公示板 1

修改说明：

屋顶总平面图 - 原工规

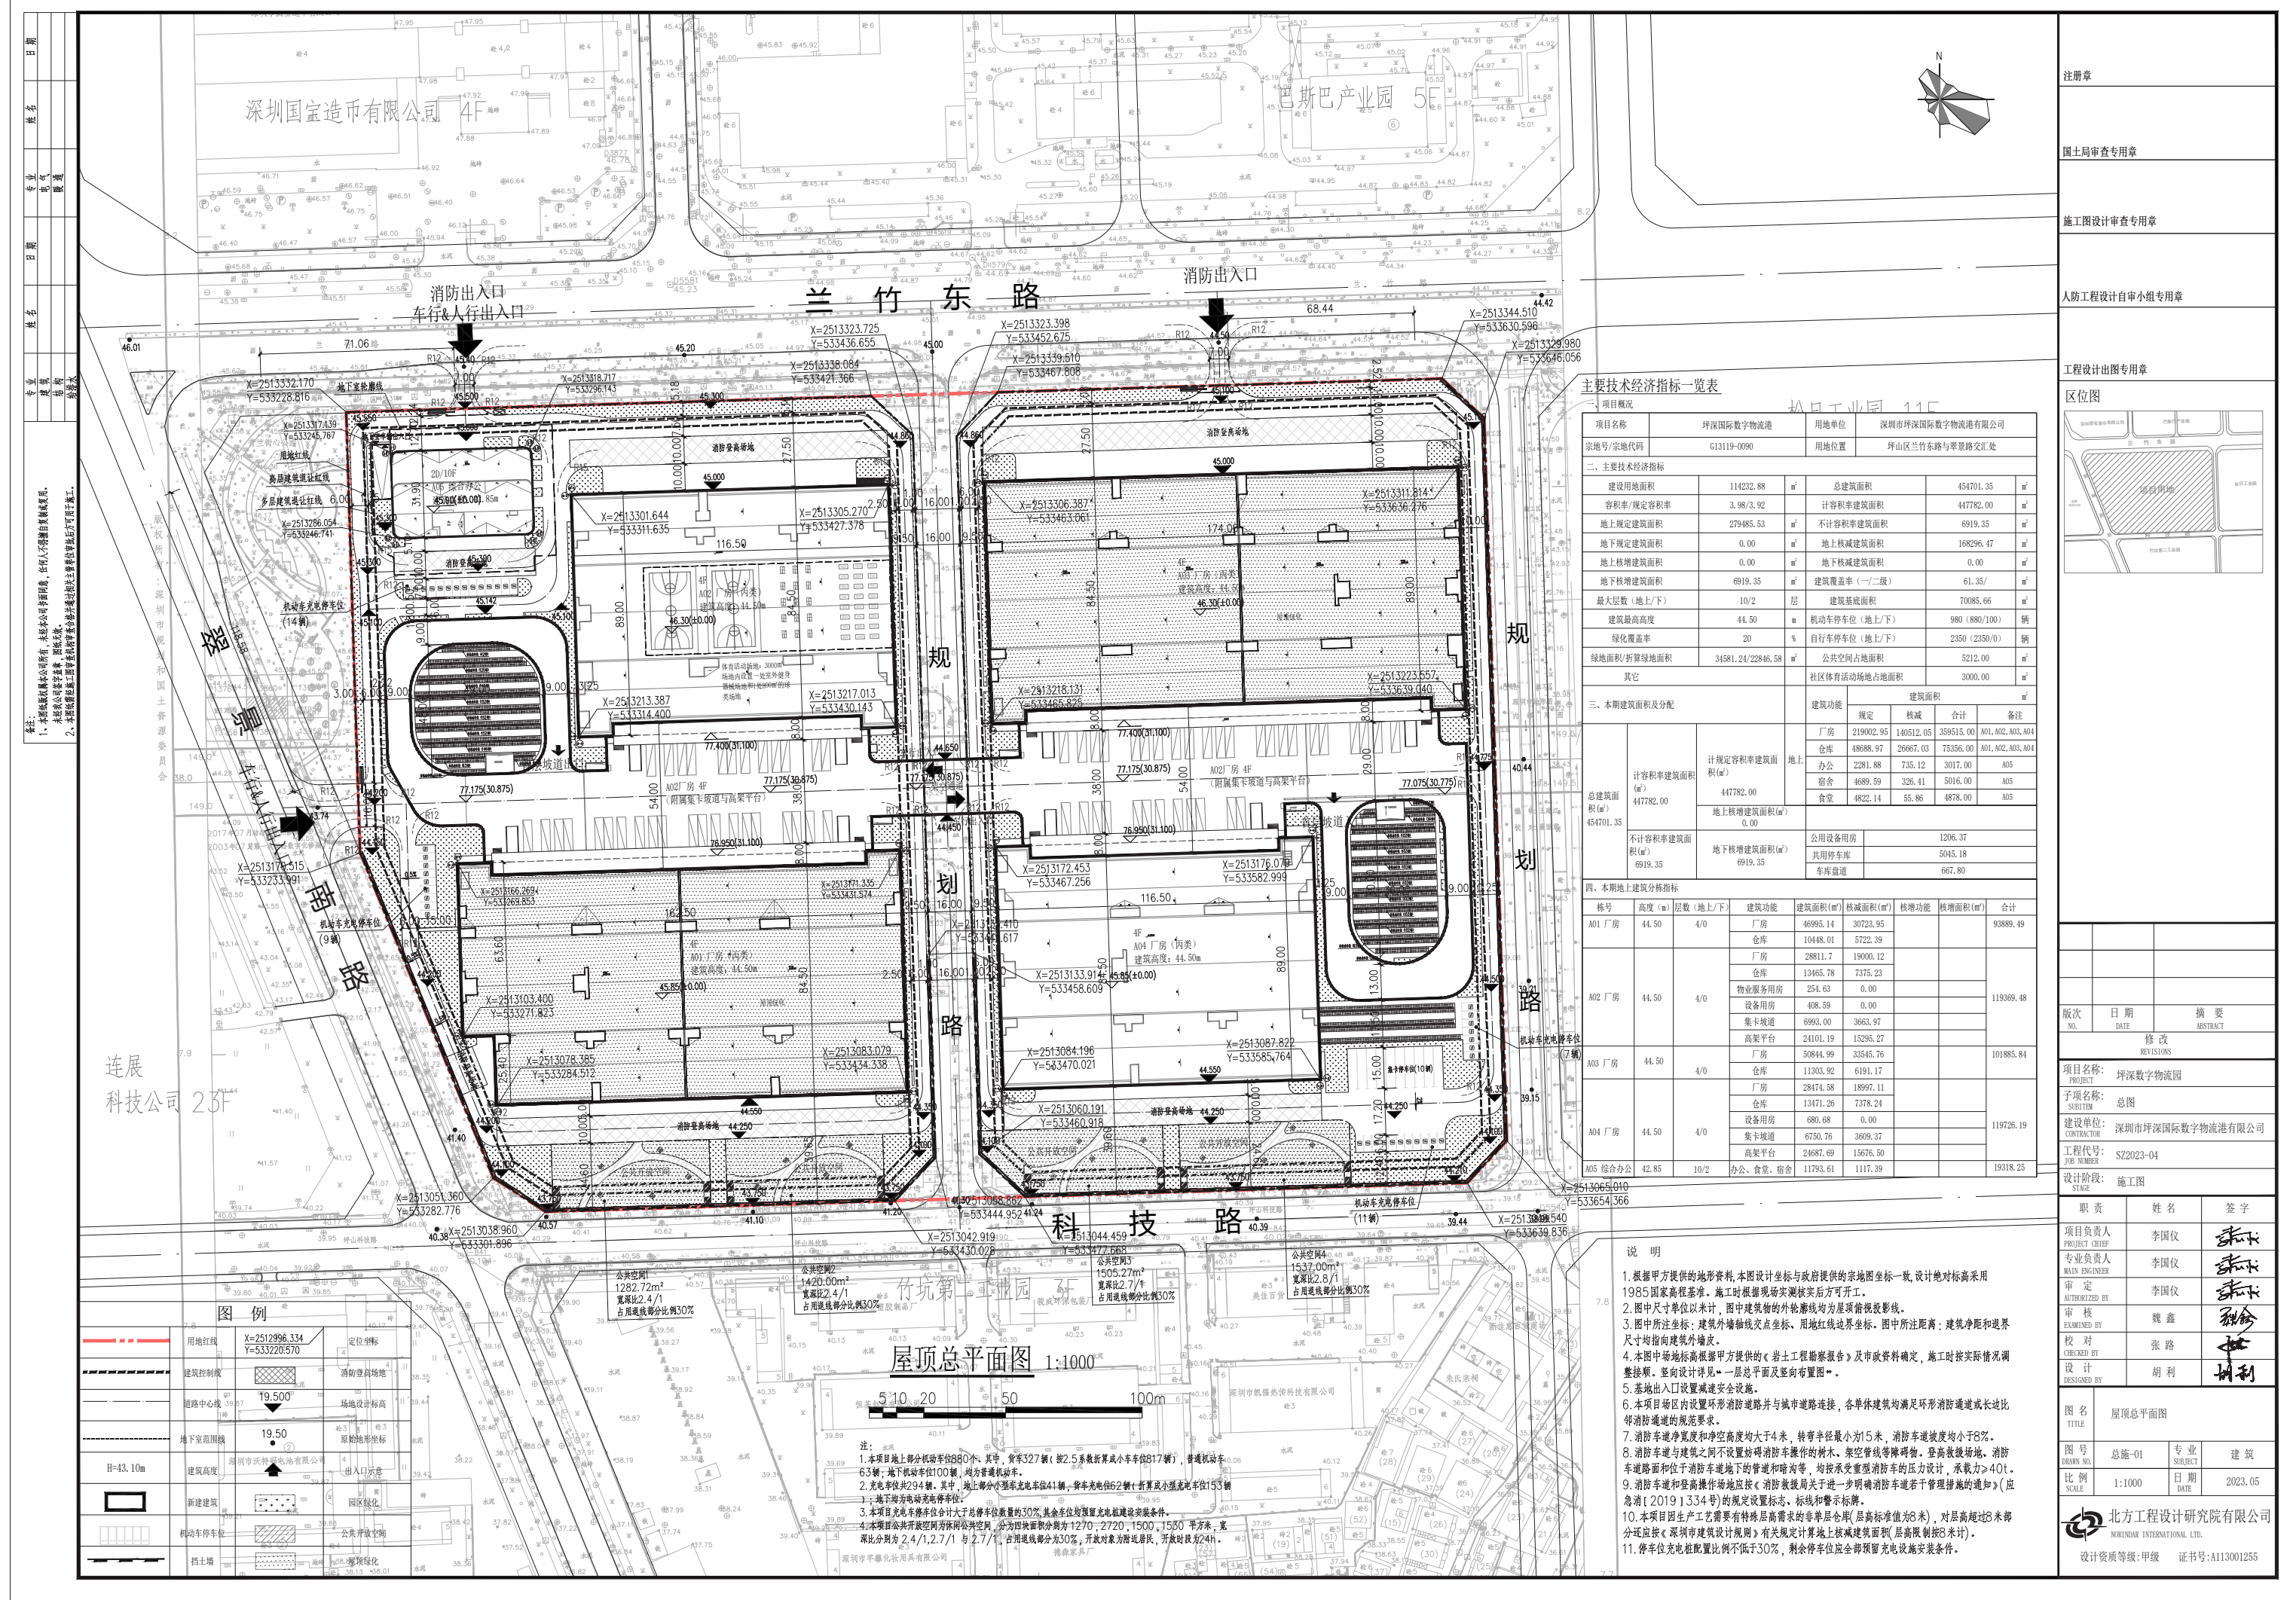
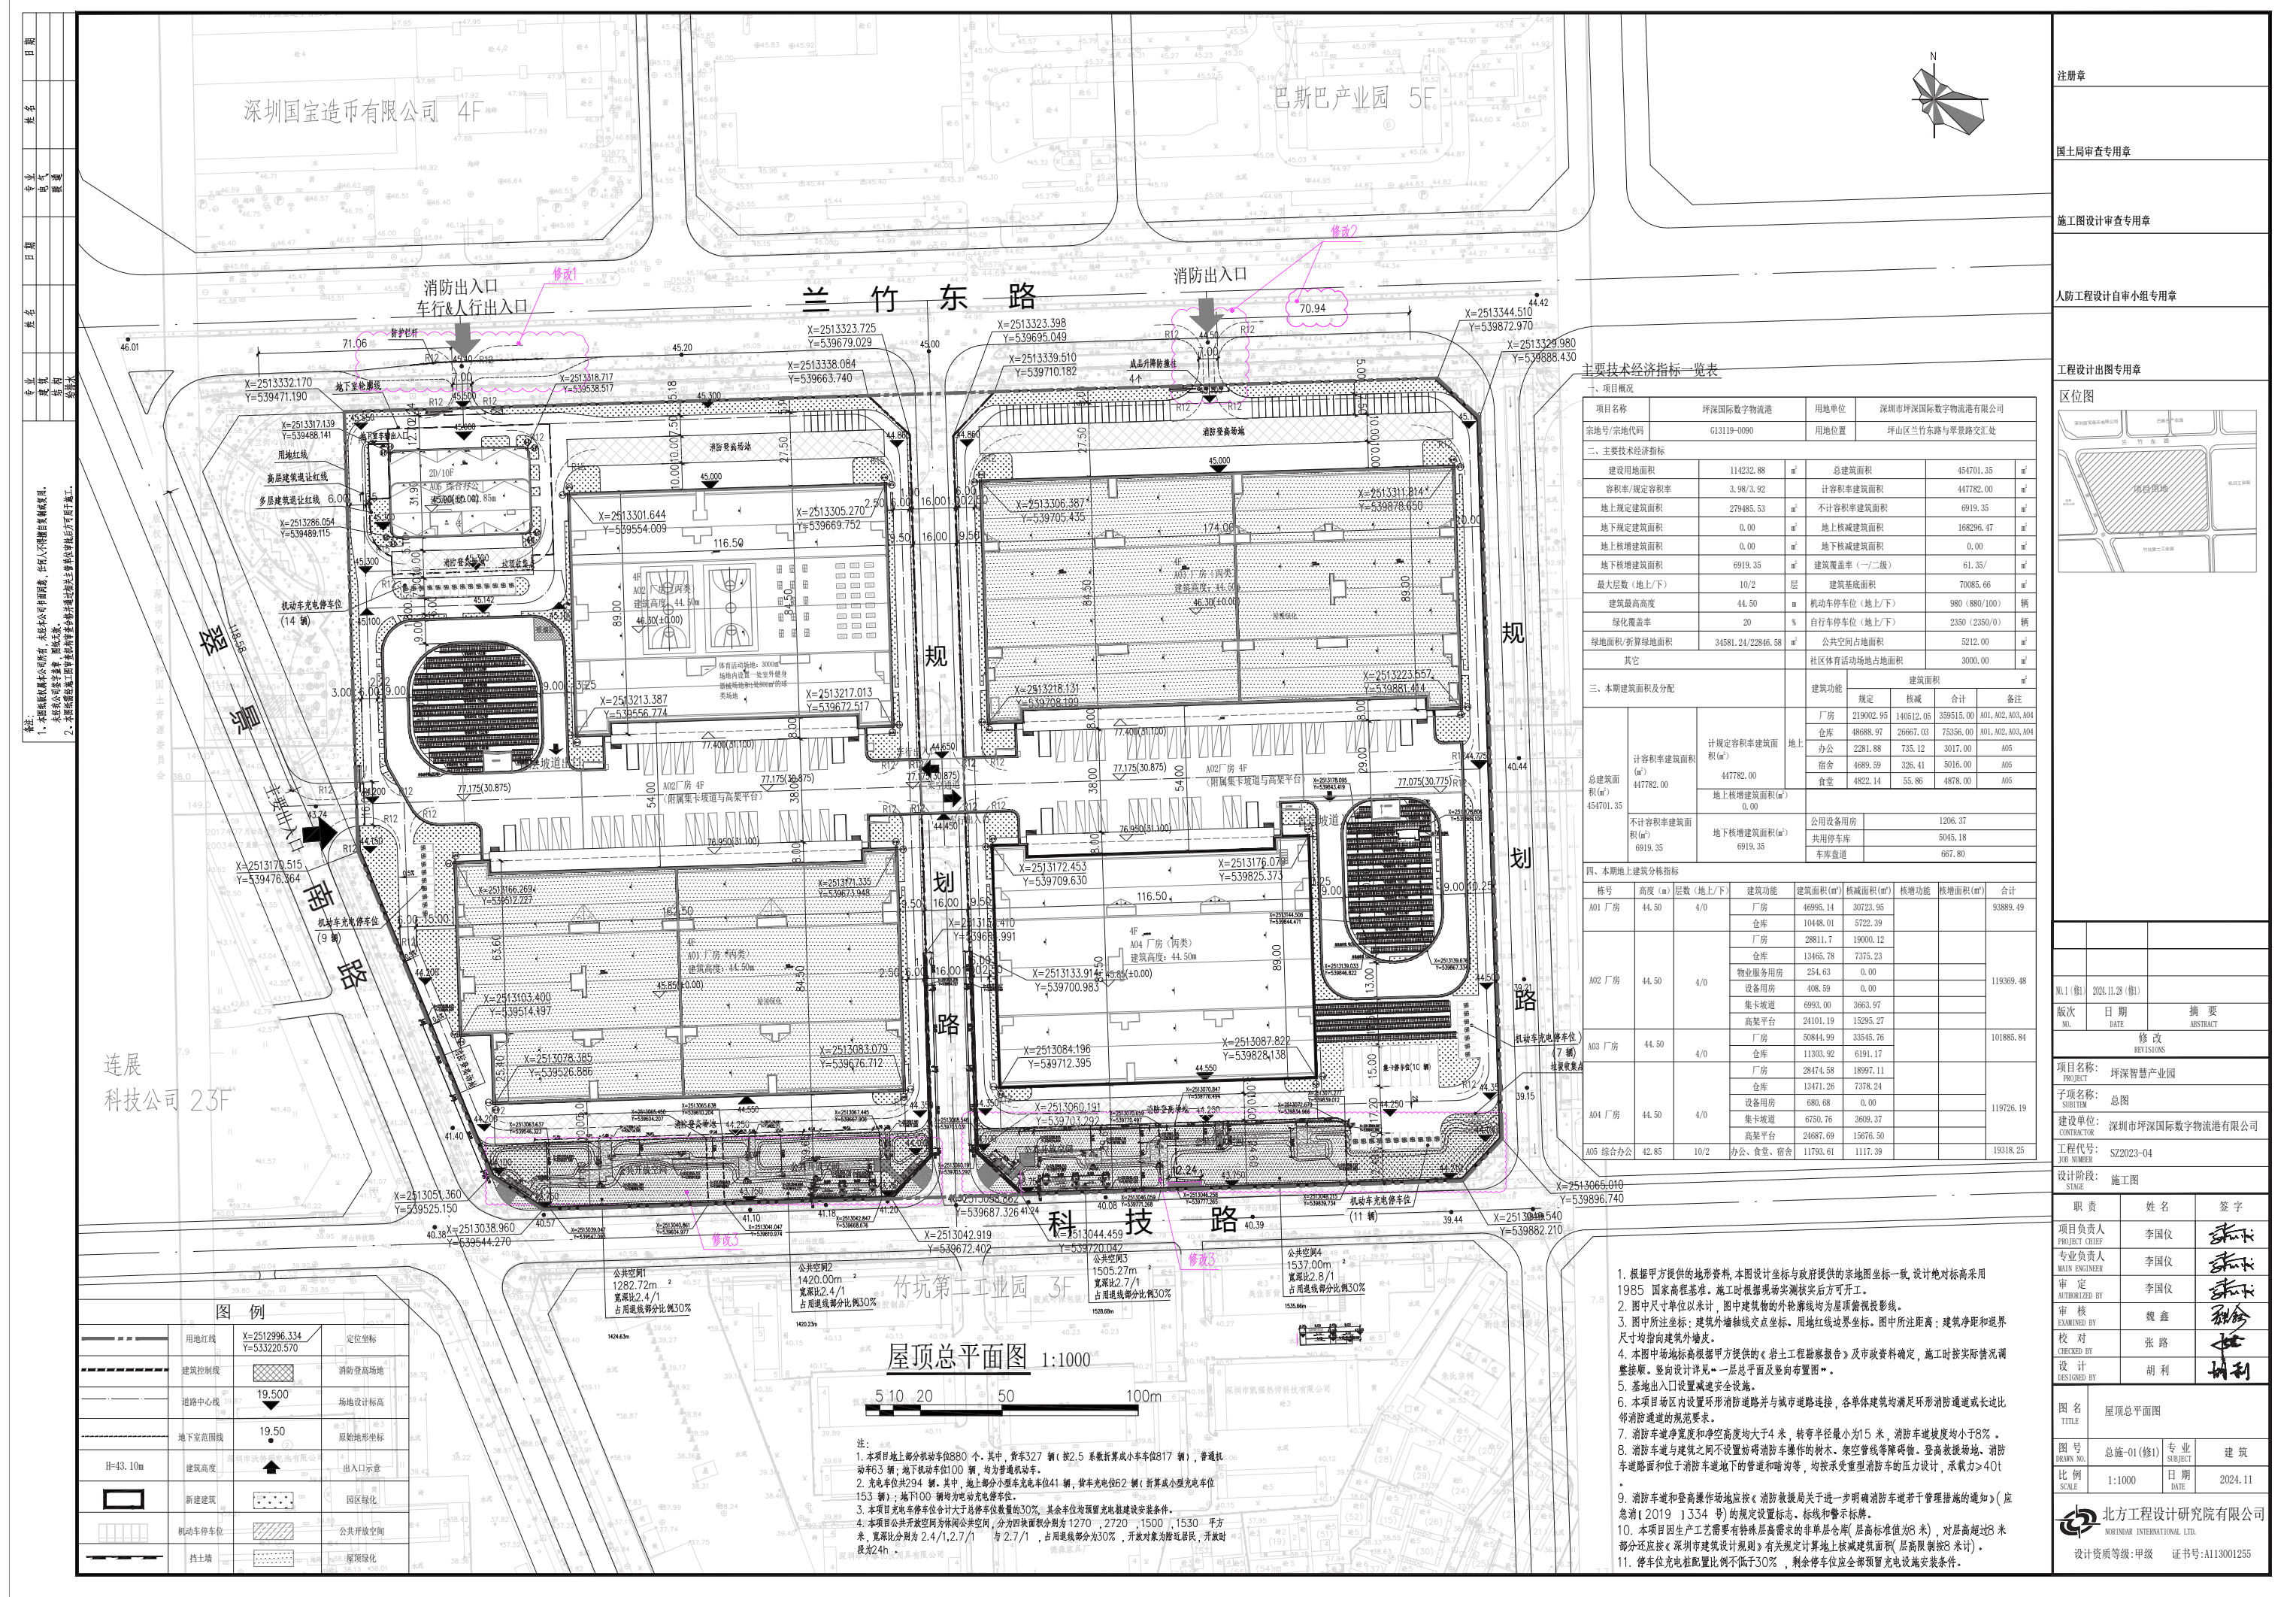
- 1、A05 综合楼北侧消防出入口形式微调。
- 2、A03 厂房北侧消防出入口向左平移 2.5 米。
- 3、公共开放空间布局调整。
